Wyjaśnienie treści SWZ II

na: „**Modernizacja oświetlenia ulicznego i drogowego na terenie Gminy Izbica Kujawska**”

Postępowanie o udzielenie zamówienia publicznego w trybie podstawowym. Znak sprawy: GKLP.271.13.2024.

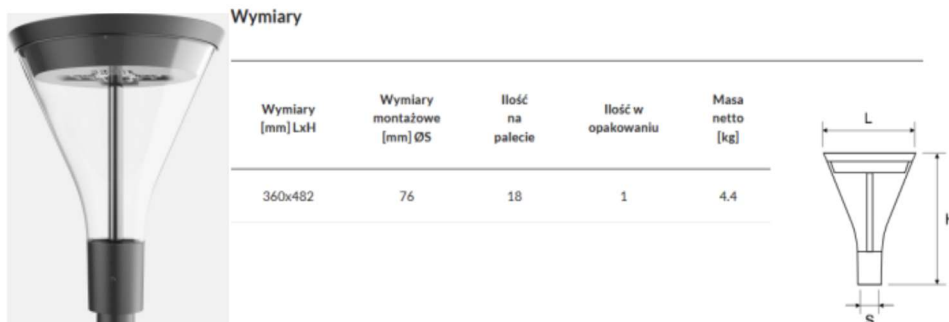
Pytanie 3. Czy zamawiający dopuszcza oprawę parkową zamykaną na 3 klipsy posiadającą poniższy wygląd, sylwetkę oraz wymiary jako rozwiązanie zamienne?

Wymiary

Wymiary [mm] LxH	Wymiary montażowe [mm] ØS	Ilość na palecie	Ilość w opakowaniu	Masa netto [kg]
360x482	76	18	1	4.4

ODP 3 : Oprawa parkowa musi być zgodna z opisem punktu 5.1. Dokumentacji technicznej: Parametry Techniczne Oprawy Parkowej LED
